**OGGETTO:** Procedura di Valutazione d'Impatto Ambientale ai sensi dell'art. 183 comma 4 del D.Lgs. 163/2006, come modificato dall'art. 34, comma 4, legge 221 del 2012 "Progetto Definitivo della linea AV/AC Verona-Padova"

## **RELAZIONE TECNICA**

***Osservazioni nell'ambito della procedura di Impatto Ambientale ai sensi dell'art. 183 comma 4 del D.Lgs. 163/2006, come modificato dall'art. 34, comma 4, legge 221 del 2012, relativamente al Progetto Definitivo della linea AV/AC Verona-Padova,  
Proponente: Consorzio Iricav DUE***

### **TRATTO FOSSA MORANDINA – TORRENTE VALPANTENA**

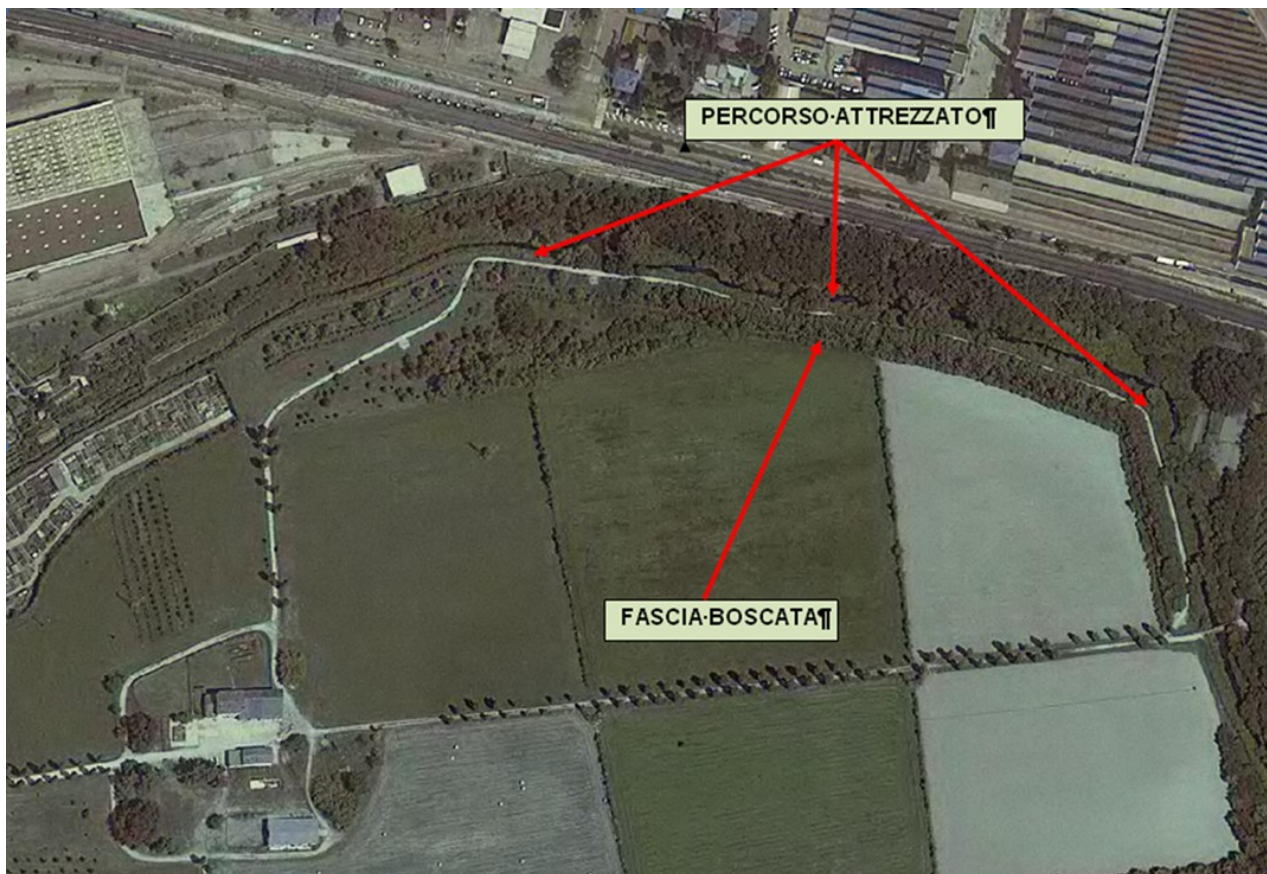
Con riferimento al tracciato della nuova pista di cantiere insistente nell'area del Giarol Grande, lungo la fossa Morandina – Torrente Valpantena, si evidenzia che tale tracciato interseca e si sovrappone al percorso pedonale attrezzato e alla fascia boscata ripariale realizzati dal Comune di Verona.

Si ritiene opportuno, vista la notevole valenza ambientale della rete ecologica realizzata, che vengano adottate adeguate misure per la sua salvaguardia tramite opportune azioni quali mitigazioni specifiche, la previsione di un ripristino, ovvero lo spostamento del tratto di pista di cantiere a sud della fascia boscata lungo l'area agricola esistente, etc.

———— Fognatura comunale

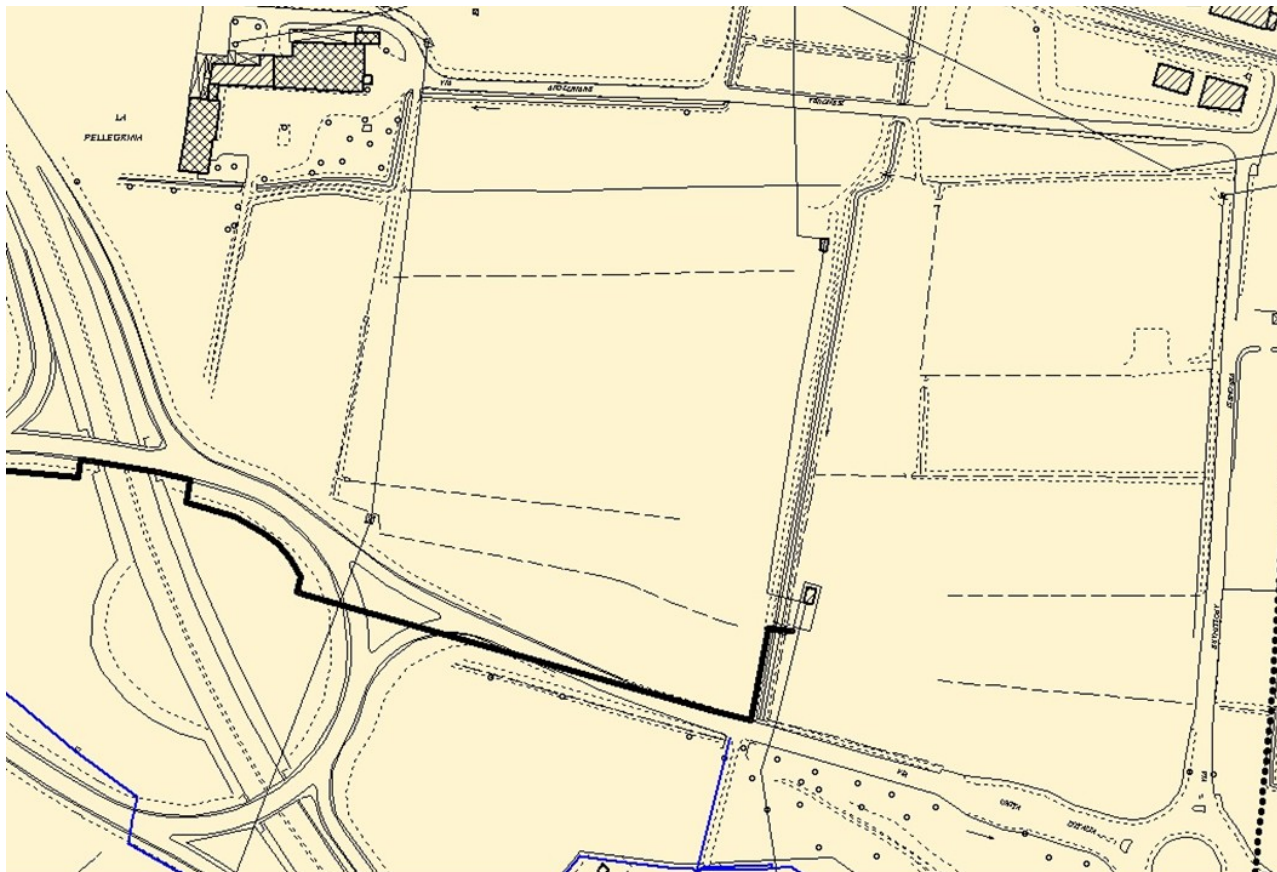
Dalla documentazione allegata (rif. IN0D00DI2SHSA000G002C – cantieri e campi base), si evince che tali scarichi reflui verranno scaricati nel corpo recettore "fossa Mattarana", evidenziando che la stessa non è assolutamente idonea a ricevere scarichi reflui, trattandosi infatti di un canale irriguo del Consorzio di Bonifica.

Si evidenzia inoltre che, a pochi metri a sud dal campo base, vi è un campo pozzi per l'alimentazione dell'acquedotto comunale.

Si segnala che il campo base proposto è ubicato nell'area di tutela del pozzo ad utilizzo idropotabile, dove si applicano le norme di tutela e salvaguardia previste dall'art. 94 del D. Lg.vo 152/2006, dal Piano Regionale di Tutela delle Acque e dagli atti di indirizzo regionali di applicazione del Piano. In particolare quanto previsto dagli artt. 15 e 16 delle NTA del Piano di Tutela delle Acque (Deliberaz. Cons. Reg. n. 107 del 05/11/2009, modificata con D.G.R. n. 842 del 15/05/2012).

Pertanto, non potendo scaricare nella fossa Mattarana, ed essendo vietato lo scarico al suolo di acque reflue e fanghi, anche se depurati, in riferimento alle acque reflue assimilabili alle domestiche derivanti dall'intervento in oggetto, **si prescrive** che siano opportunamente scaricate in fognatura dinamica comunale, secondo le specifiche tecniche dettate dall'ente gestore Acque Veronesi Scarl, poiché dalla documentazione in possesso dello Scrivente, risulta che il cantiere base 1 di cui sopra sia raggiunto dalla fognatura comunale.
